表 B.0.9 监理通知回复单 ★

工程名称: 湛江聚能光伏电力有限公司湛江聚能 40MW 光伏发电项目

编号: BD-SGZH-D002

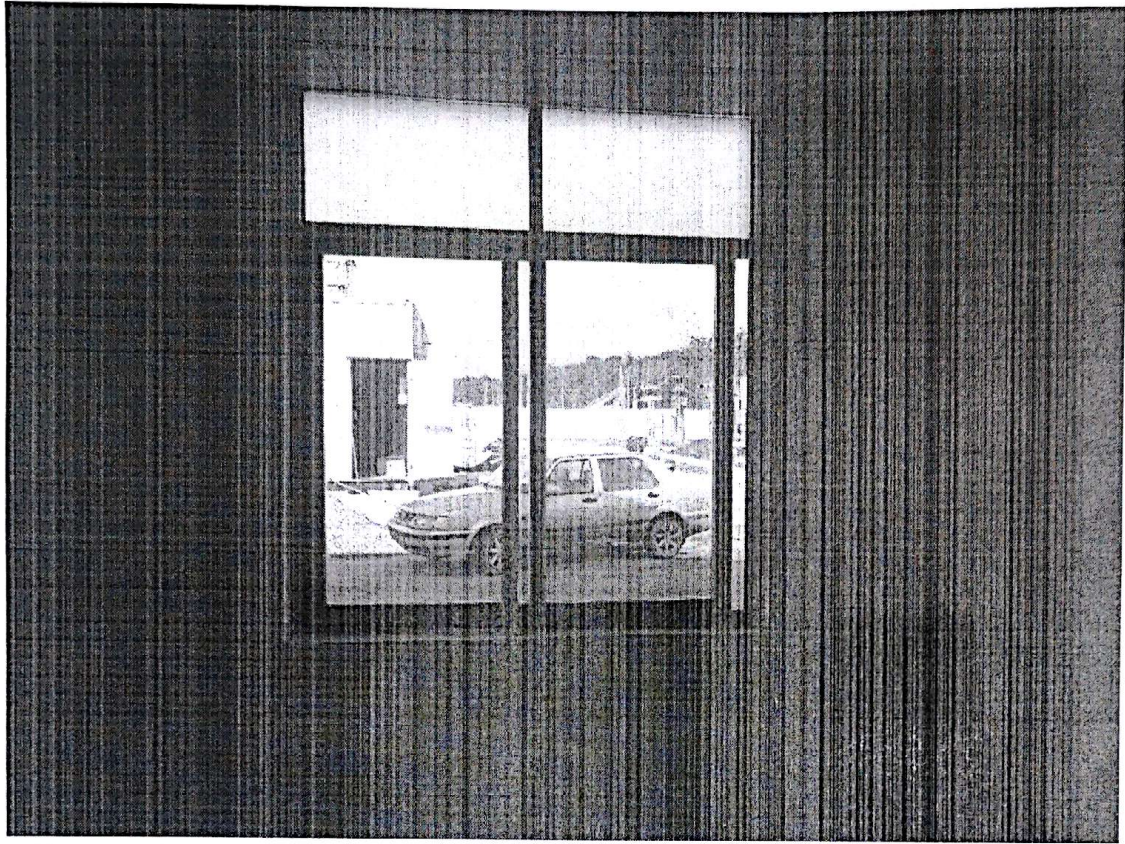
附件: 1 针对综合楼楼顶屋面防水施工不符合设计及规范要求, 防水卷材敷设到女儿墙高度不够, 存在渗水, 漏水隐患的问题我单位已进行消缺及整改(后附照片)。。

2. 针对综合楼一层朝北窗为(磨砂玻璃), 要求更换为透明玻璃, 便于影响运维人员对升压站电气设备的视线这以问题, 我方已对综合楼一层朝北窗为(磨砂玻璃)更换为透明玻璃(后附照片)。

行复核. 符合要求
